**Advies Fietsoversteek Cartoons (NAY)**

Nieuwerkerk aan den IJssel, 9 juli 2013

**Vermelde borden in dit advies:**

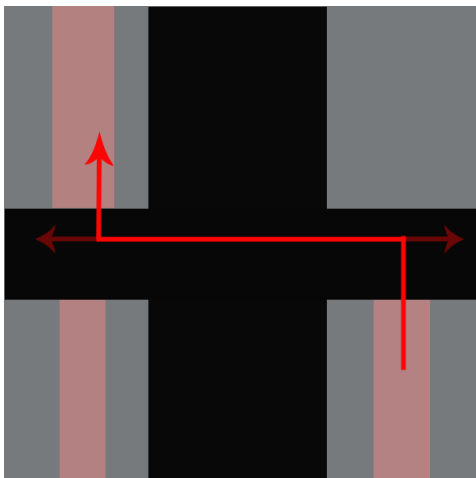
De aanwezige bebording en wegmarkeringen geven niet de noodzakelijk informatie aan fietsers: het aanwezige bord zou moeten betekenen "fietsers op de rijbaan", hetgeen juist niet de bedoeling is. Daarnaast bestaat dit bord officieel niet. Officieel bestaat daarvan wel een variant voor bromfietsers (ov-103 en ov-104).

Als de fietsers inderdaad de aanwijzingen volgen, komen ze op de rijbaan kanalisatiestrepen tegen, waaruit ze zouden kunnen opmaken dat het de bedoeling is om over te steken. Echter, als ze deze kanalisatiestrepen volgen komen ze uit bij een stoep en niet bij een fietspad. Deze kanalisatiestrepen zijn dan ook bedoeld voor voetgangers.

- 1) Verwijder het bord "fietsers op de rijbaan"
- 2) Plaats op de lantaarnpaal direct na het kruispunt het bord C14 (gesloten voor fietsen, afb. 2) met daaronder een bord "fietsers oversteken" (afb. 1)  
OF  
Plaats op de lantaarnpaal direct na het kruispunt het bord C14 (gesloten voor fietsen, afb. 2) en plaats i.p.v. het bord "fietsers op de rijbaan" een bord "fietsers oversteken" (afb. 1)
- 3) Plaats vóór het verlaten van het fietspad aan de linkerzijde (paal met andere borden reeds aanwezig) een informatief bord, waarop een schematische voorstelling staan van de situatie (voorbeeld afb. 4)
